2016.11  
株式会社ニプロン  
営業統括本部

## 電線メーカー変更のお知らせ①

## 電線メーカー変更のお知らせ②

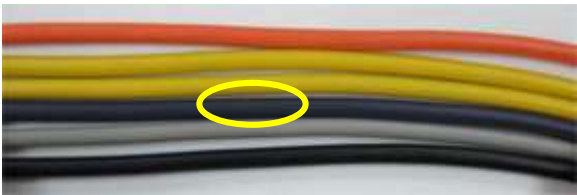
メーカー変更に伴い、一部電線の色合いが異なりますが、定格電圧・温度および、電線以外の材料（ハウジング・コンタクト）、加工方法に変更はございません。

現行品：新亜電子有限公司（Xinya Electronics Co., Ltd.）

中国製：  AWM 1007 E170689 VW-1 80°C 300V ( ) AWG XINYA CSA AWM I A LL109915 FT1 80°C 300V ( ) AWG-F- LM

●色合いが異なる電線 \*紫色 緑色 青色

変更後：日立金属株式会社（HITACHI METALS LTD）

日本製：  AWM E41447 STYLE 1007 28AWG VW-1 HITACHI-T -F- CSA LL48147 TYPE TR-64 90C FT1 LF

or ベトナム製：  AWM E41447-HCV STYLE 1007 28AWG 80C VW-1 C  TYPE TR-64 90C FT1 HITACHI -F- LF

変更前：新亜電子有限公司	変更後：日立金属株式会社
<p>(紫)</p>  <p>(緑・青)</p> 	<p>(紫)</p>  <p>(緑・青)</p>
